荆东安置房及周边附属配套工程项目（学生街）

规划建筑方案设计(方案变更)

2020.10

4#楼三层平面图

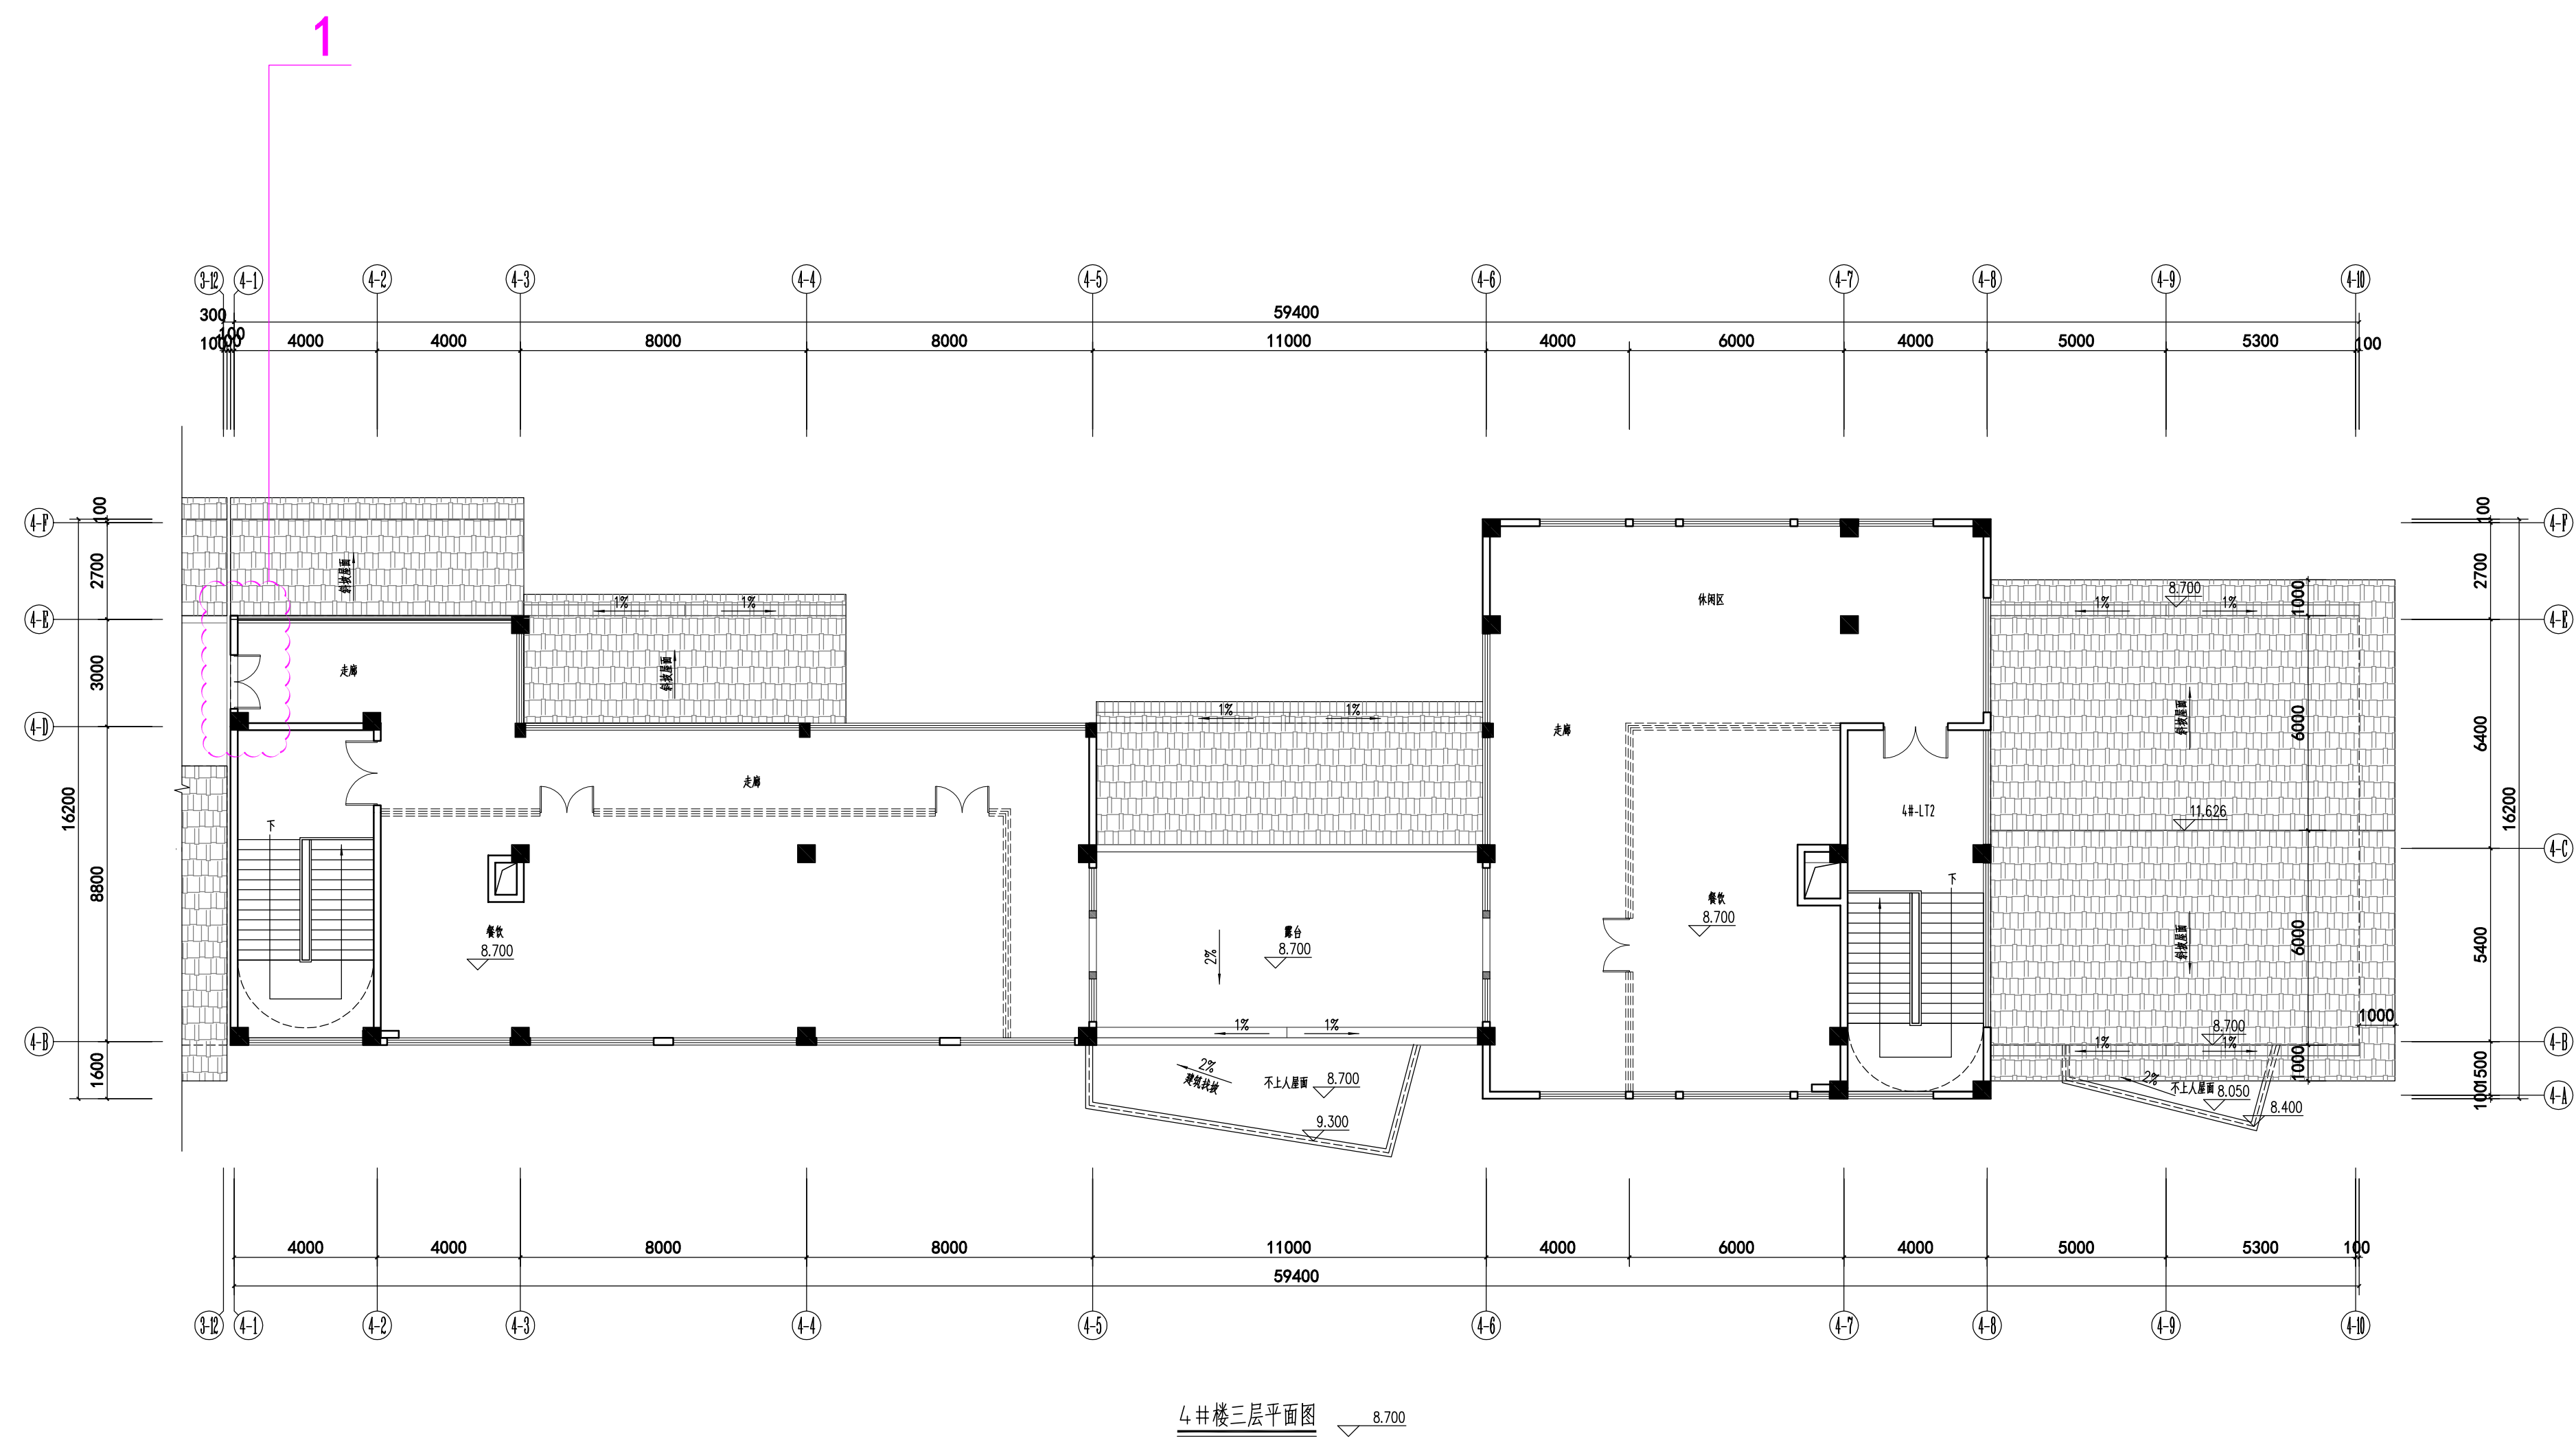
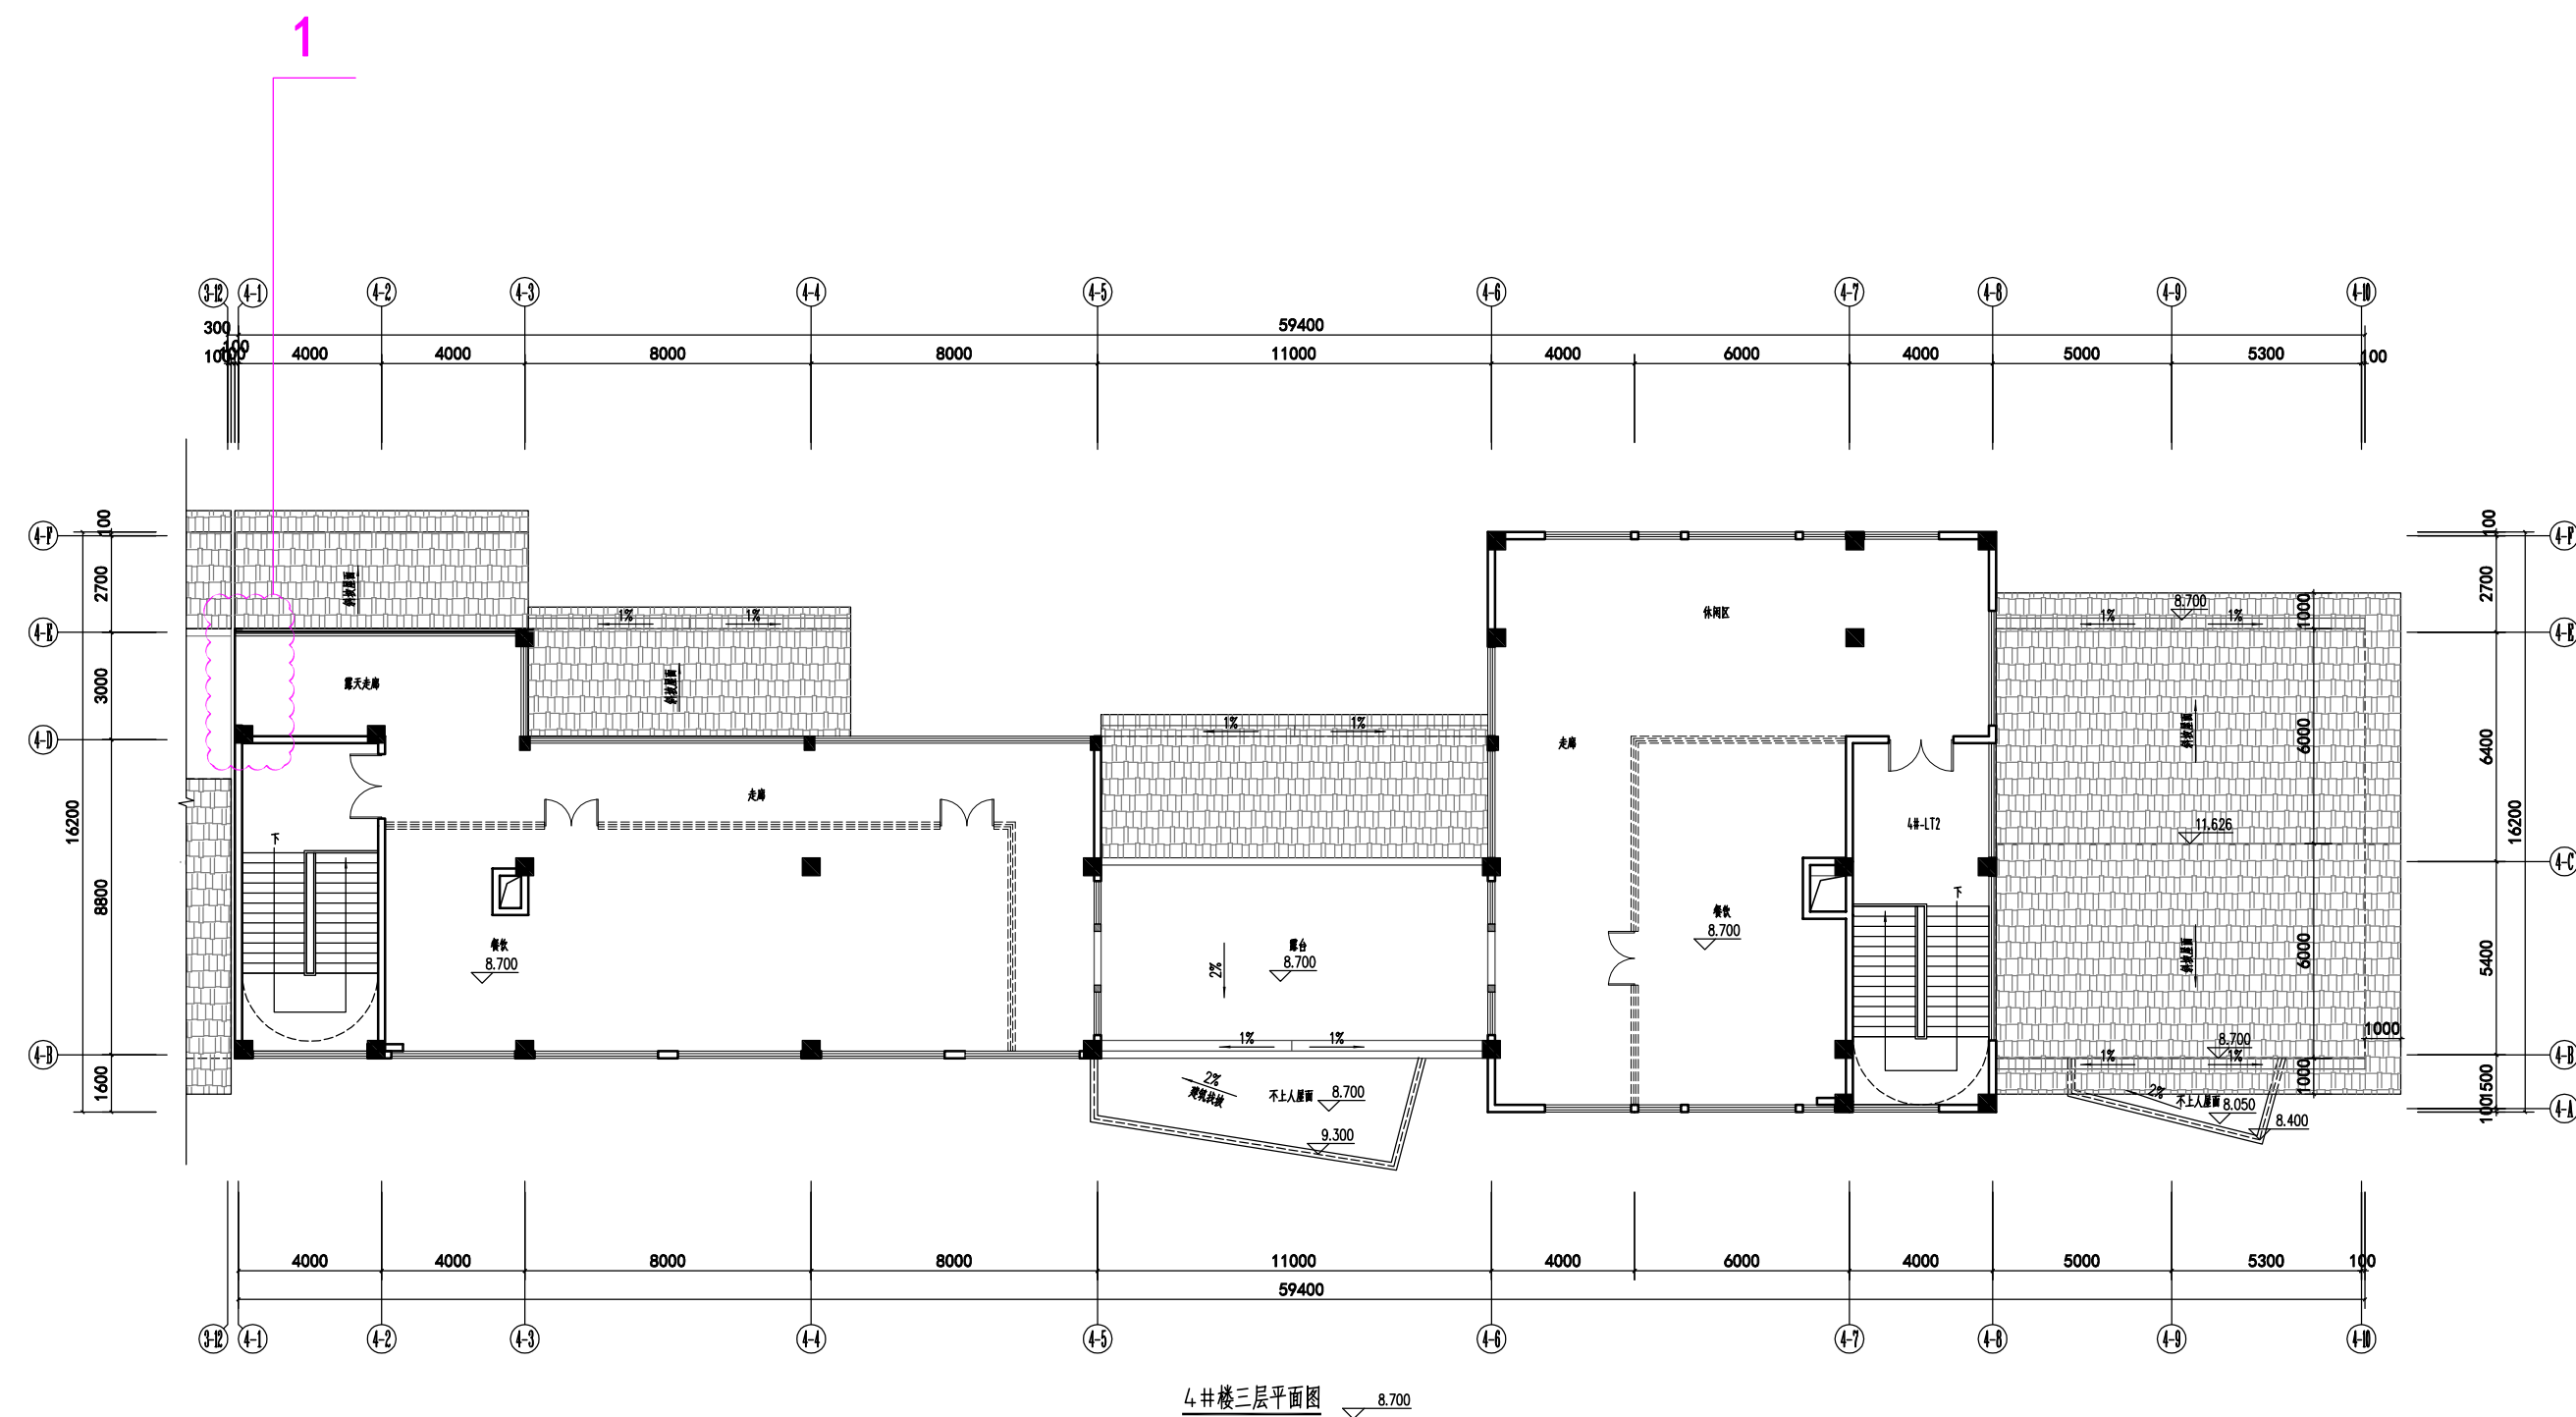
1. 墙体和门取消，走廊改为露天走廊。
